泊発電所3号炉

地盤(敷地の地質・地質構造)に関するコメント回答 (Hm2段丘堆積物の堆積年代に関する検討)

令和2年7月29日
北海道電力株式会社

51M-c 火山灰分析結果

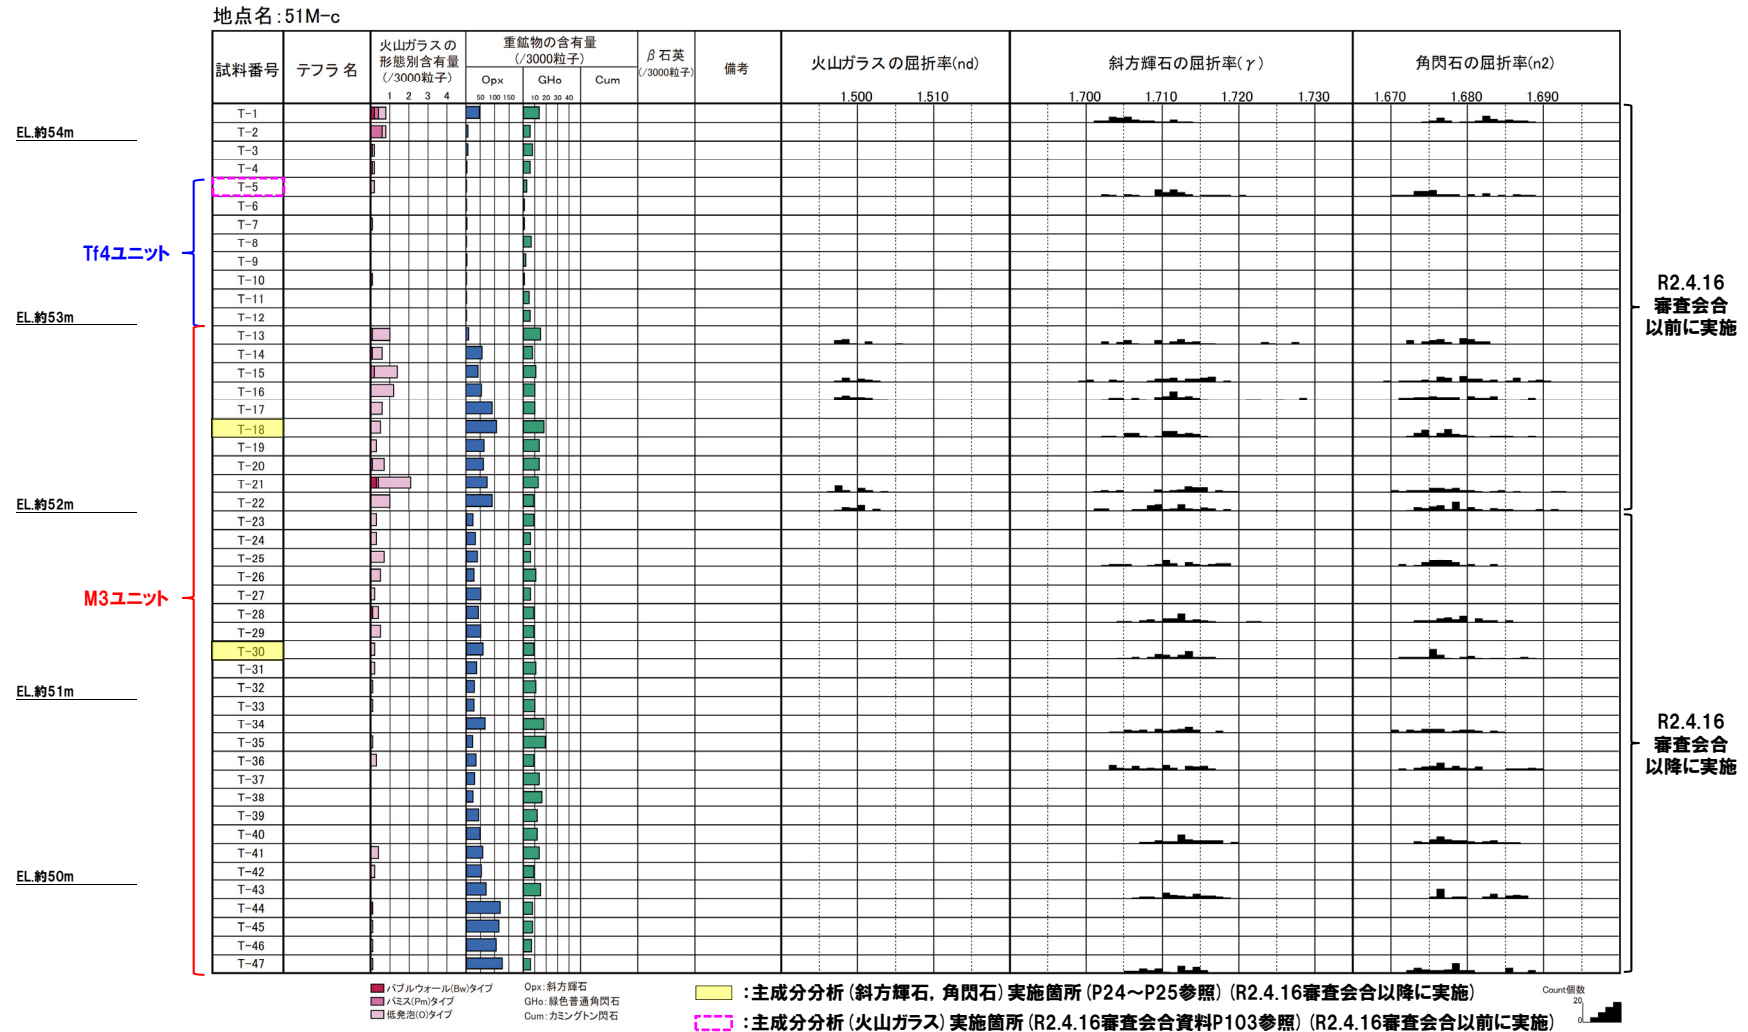
- 開削調査箇所(北側)東部及び開削調査箇所(南側)(開削調査箇所(南側)には、南側壁面の背後法面も含む、以降も同様)において、鉛直方向に連続的に火山灰分析を実施し、ユニット区分(M1ユニット及びM3ユニット)の妥当性を説明すること。

- 重鉱物(斜方輝石及び角閃石)の屈折率測定及び主成分分析の結果, M1ユニット及びM3ユニットに明瞭な差異は認められない。
- 一方, 標高約47m~約49mの範囲においては, 重鉱物のうち, 斜方輝石の含有量が増加する傾向が認められる(次頁緑囲みの範囲)。

拡大写真(はぎとり転写試料①作成位置)

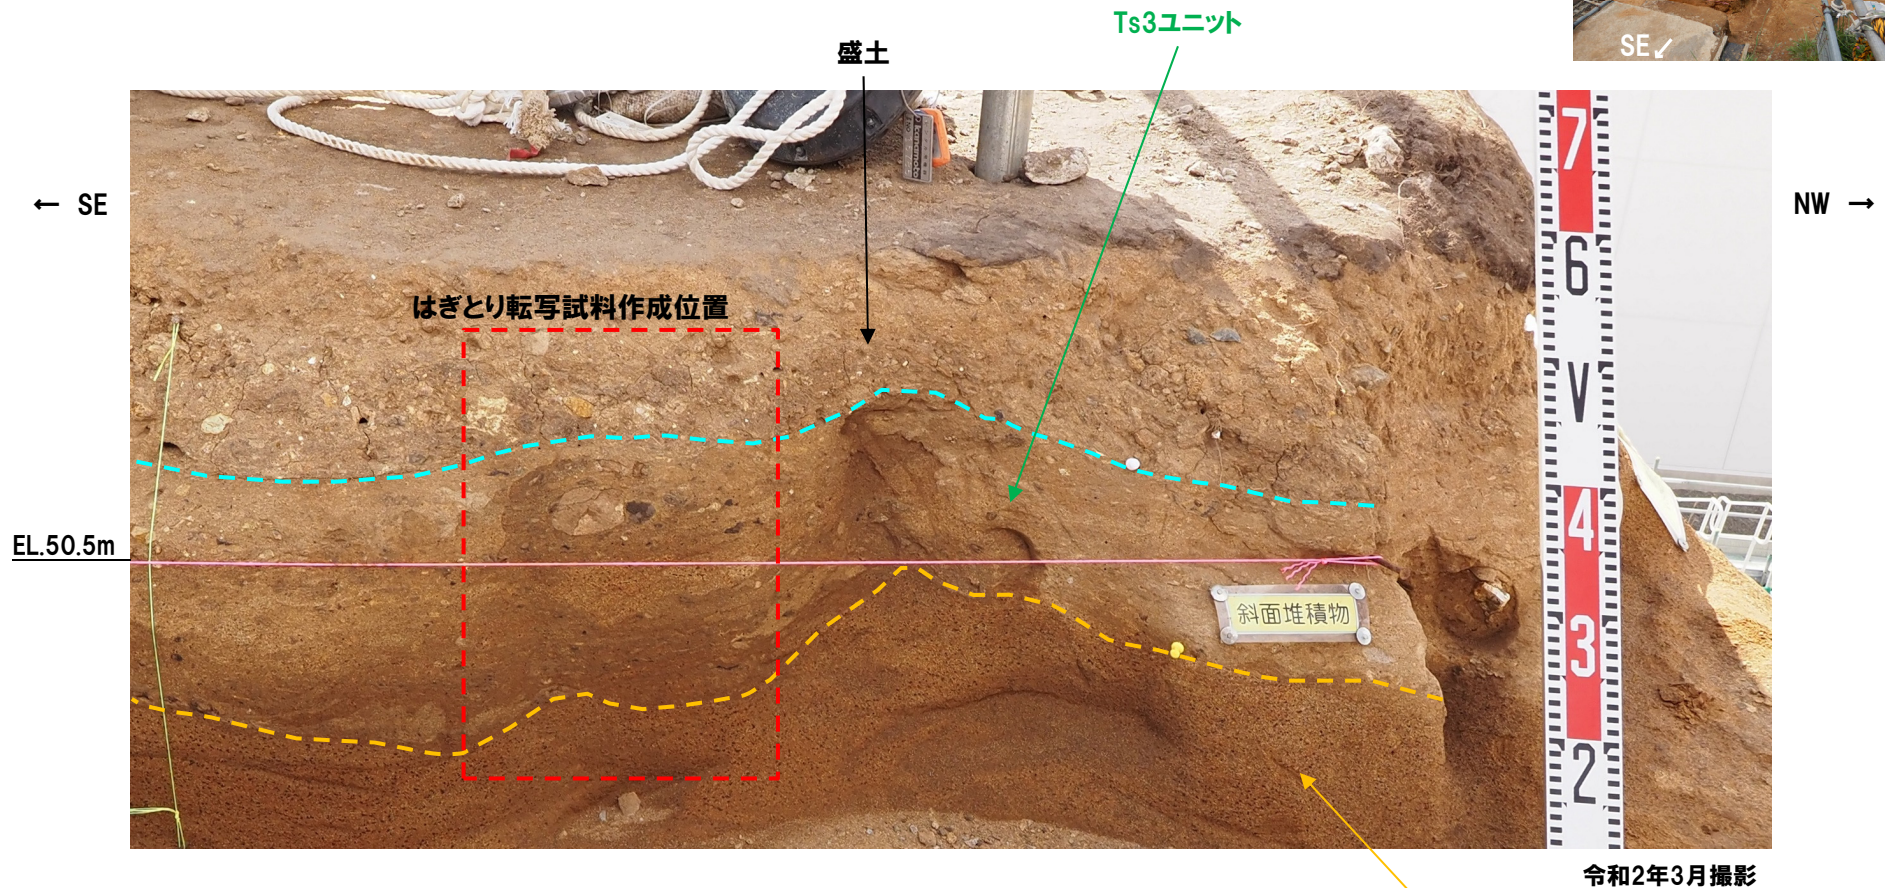
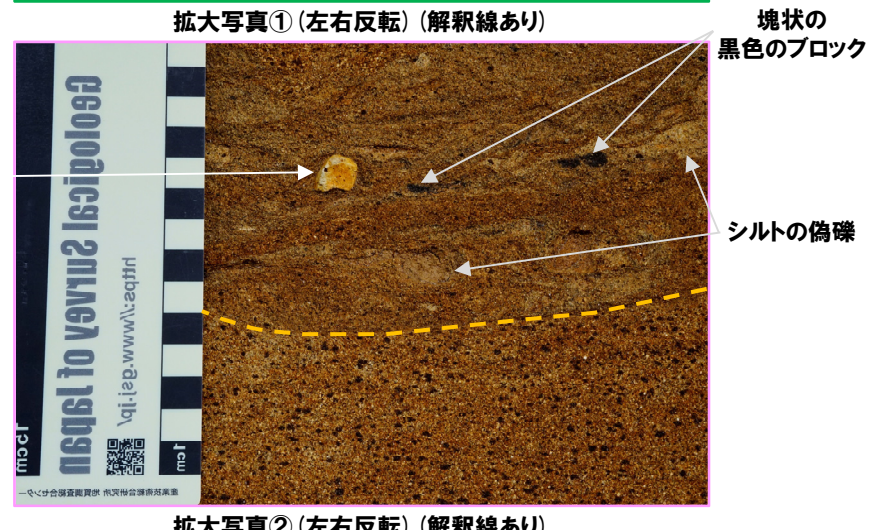
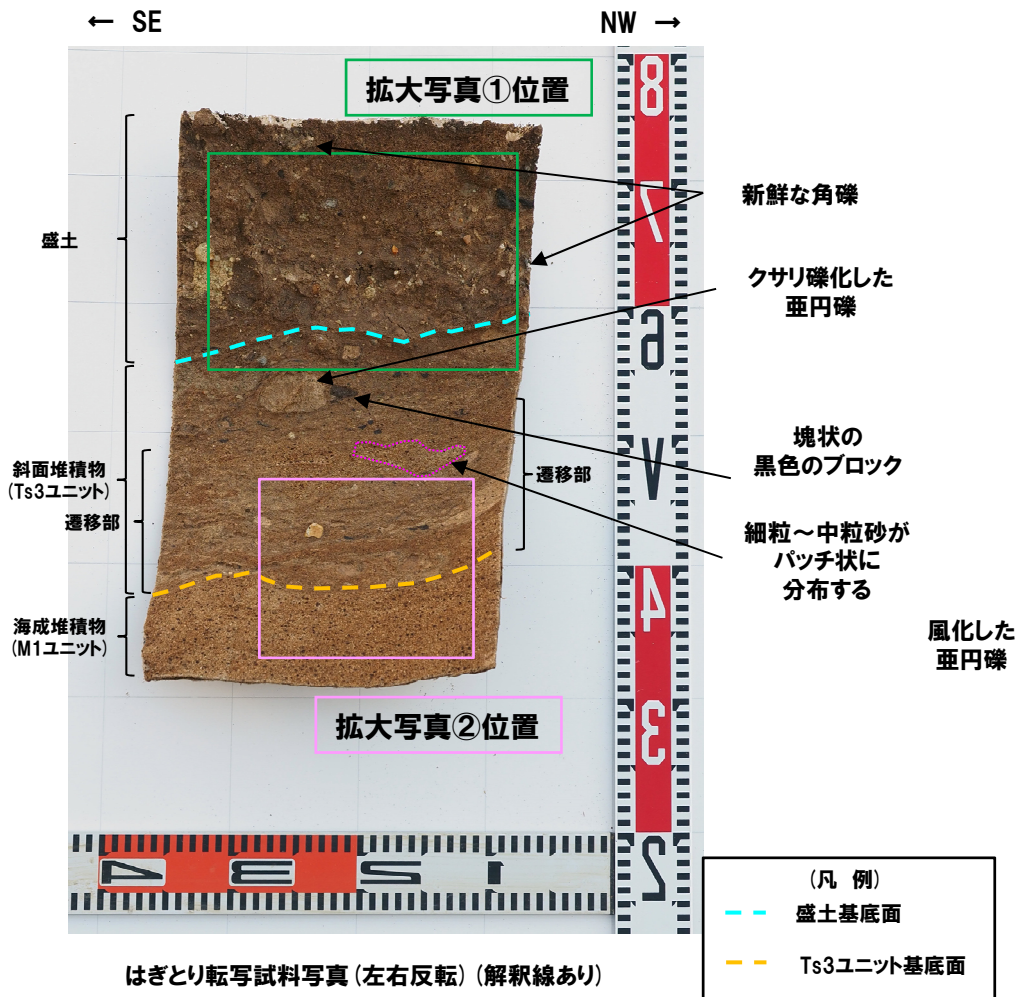
○開削調査箇所(南側)に認められる盛土について, 盛土基底面を設定した根拠を, 参考資料として提示した写真中に明確に示すとともに, 小断層上端付近で作成したはぎとり転写試料についても, 盛土基底面の解釈線を示すこと。
また, 旧海食崖よりも南東側における盛土の分布範囲についても確認すること。

- 海成堆積物 (M1ユニット) は明褐灰～褐灰色を呈する砂で、細粒～中粒砂からなり、淘汰が良い。
- 遷移部 (Ts3ユニット) は褐灰色を呈するシルト混じり砂で、細粒～中粒砂がパッチ状に分布し、風化した亜円礫が点在する。また、シルトの偽礫及び塊状の黒色のブロックが認められる。基底面は下位の海成堆積物を侵食している。
- 斜面堆積物 (Ts3ユニット) は暗褐灰色を呈する礫混じりシルト混じり砂で、クサリ礫化した亜円礫及び塊状の黒色のブロックが認められる。
- 盛土は暗褐灰色を呈するシルト混じり礫質砂～礫混じり砂～礫混じりシルト質砂で、層相変化が著しく、不均質な層相を示す。新鮮な角礫が混じる。
